平成9年7月25日
津波対応WG

「太平洋沿岸部地震津波防災計画手法調査」への対応について

「太平洋沿岸部地震津波防災計画手法調査 (太平洋津波調査)」に係る津波高の検討について

図-1 想定地震断層モデルと各原子力地点の位置

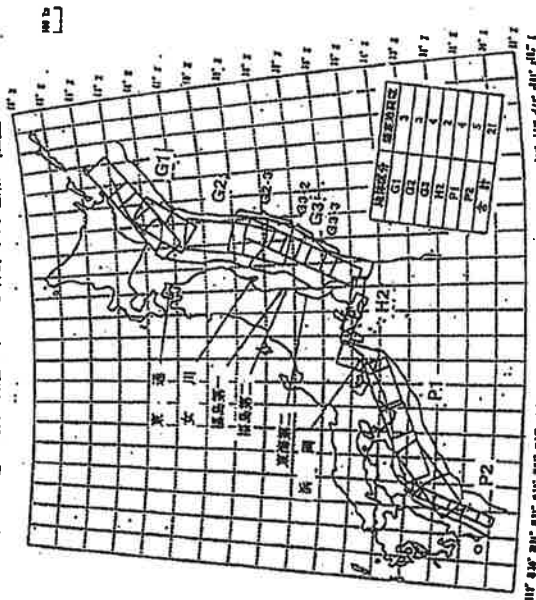
図-1に太平洋津波調査の想定地震断層モデルと各原子力地点の位置を、また、表-1にこれら原子力地点に関連する太平洋津波調査における想定地震の断層パラメータを示す。
